サンプル図面について

1. ピストン、ピストンピン

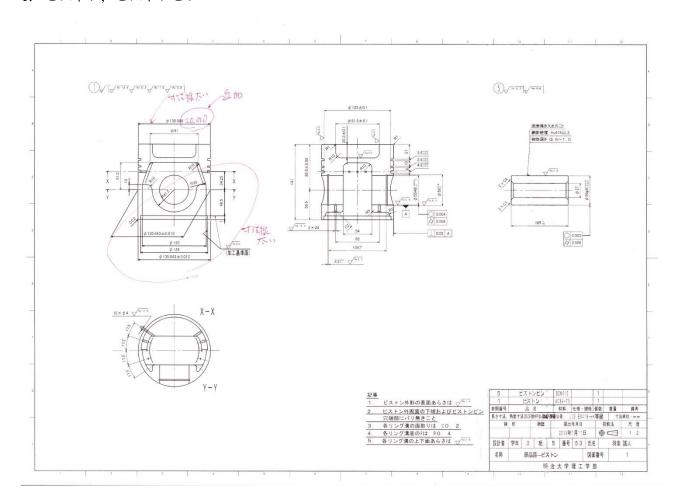
上記の通り、公差の抜けがあり、また、寸法線などは本来細線であるところが太くなっている場合もある。 CAD 上には、いくつかの線種が用意されているが、画面表示と印刷結果が若干異なる場合もある。毎回印刷する訳にもいかないので、PDF 保存を行い、これを閲覧することで線種を確認することが可能である。もちろん、本格的に確認するには一旦印刷してみるのも有効であることがあるので、時折立ち止まって自身の図面の仕上がりを確認してみよう。

2. コンロッド, コンロッド大端部, 供給管

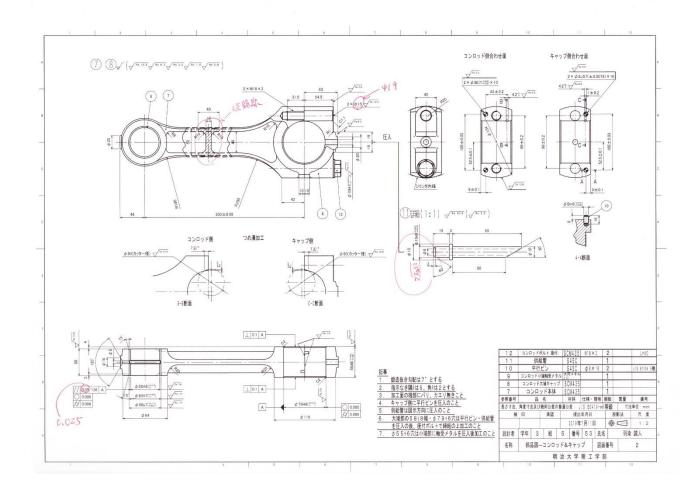
上記の通り、寸法値が間違っている場合がある. 寸法を入れる際、CAD の寸法の機能を用いておけば、修正などのために線分を移動した際に寸法値が連動して変化するが、寸法値をテキストとして入れてしまうと値が連動せず、異なった値のままとなることもある. 上記の図面は、穴の寸法を引き出し矢印で表記していることから寸法が反映されていないのである.

面粗度(表面粗さ, 仕上げ)については, 経験が無いとイメージがわきにくいところであるが, 加工法と関連があり, 部品同士で相対運動するか, 部品の面同士が接触する際に位置決め精度が求められるか, はめ合いなど僅かに変形させて部品を一体化させる必要があるかなどを想像すれば, ある程度選択すべき数値が分かると思われる.

詳細は資料を参照する必要があるが、先に述べた通り表面粗さとは加工法に関連すると考えればよく、大雑把には \bigcirc や Ra12.5 は接触がなく形状のみを指定する場合、Ra6.3 や 3.2 は部品間の接触を伴い、公差等をある程度考慮する場合、Ra1.6 や 0.8 になると加工法が変わり、部品相互に摺動する場合などに選ばれる.

公差については、組み上げ状態、検査に関連するものであり、できあがった部品が他の部品と組み合った場合に、設計通りに機能するかを示したものであると考えればよい。その際、基準面やデータム面(軸)の役割もよく考えておこう。

3. クランクシャフト

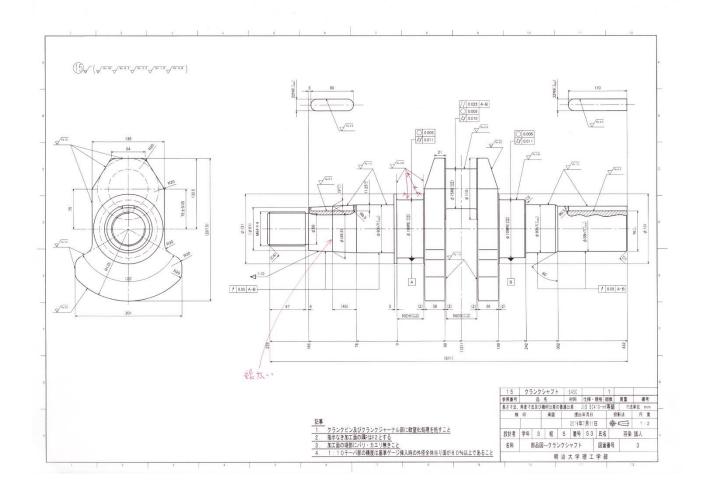
上記は概ねよく出来ている図面であるが、一部の線種が不適切であるのと、表面粗さの引出線が不適切である。

線種については、先と同様、画面表示と印刷用が一致しないことに起因している。確かに不便であるが CAD ソフトウェアのバグと言うよりは、PC のグラフィックボードにおいてベクター表示(画像のようなビットマップと異なり、線など座標と線で示すような表記法)と印刷のプロトコル(プリンタにコマンドを送ったり、画像ファイルに変換するときのやりとり)に起因するシステムの問題と考えておき、不可避な面もある。画面表示もプリンタも PC から見ると別々の出力装置であり、その取扱いは異なると考えれば理解できるであろう。

表面粗さについては、先の説明同様、どの部分が摺動するから細かくしておこうと言ったことを考えれば回避できる問題である。ジャーナル軸受けについては、スラスト方向とラジアル方向それぞれに取り付けられるため、細かくしておく必要があると考えよう。ツバ(フランジ)の外周部はどこにも接触しないので特段細かい仕上げをしなくてもよい。

5. フライホイール

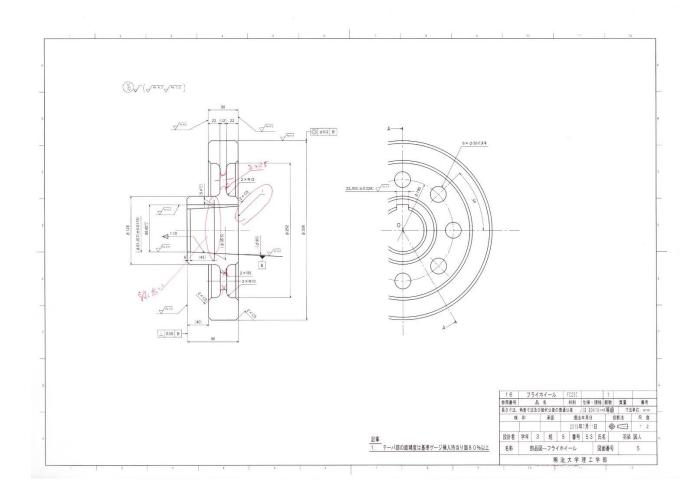
詳細は、1~3 同様であるが、A-O-A 断面と断面図が一致していない問題がある。鋳抜き穴の断面の現れ方が上下反対であると考えて欲しい。
